VKMA-C 01131/01251

Technisch Bulletin - Juli 2012

Vervanging SKF-set: VKMA-C 01131 is vervangen door VKMA-C 01251

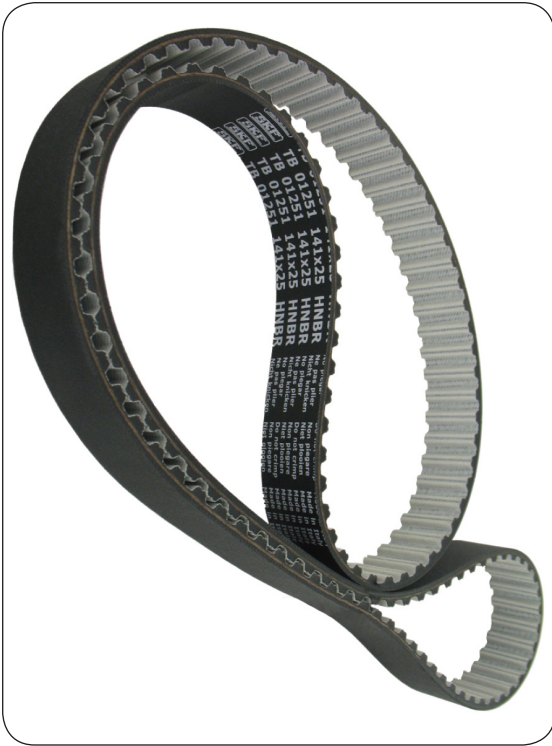
Conform de OE-specificaties is het verschil tussen de SKF-distributiesets VKMA-C 01131 en VKMA-C 01251 de riem. Beide riemen hebben dezelfde fysieke afmetingen, maar een verschillende constructie.

Net als het gewijzigde materiaal van de OE-riem is ook de riem in de VKMA-C 01251-set gemaakt met een sterkere constructie. Tegenwoordig gebruiken autofabrikanten alleen deze unieke, versterkte riem in de sets. Daarom heeft SKF ook de VKMA-C 01131-set vervangen door VKMA-C 01251.

Parallel aan deze OE-ontwikkeling en specificatieverandering is het riemmateriaal gewijzigd en nu voorzien van een PTFE*-coating.

Het ontwerp met de PTFE-coating zorgt voor een grotere weerstand en verlengt het vervangingsinterval van de distributieriemset van 90.000 naar 120.000 km (of 5 jaar, wat het eerst wordt bereikt).
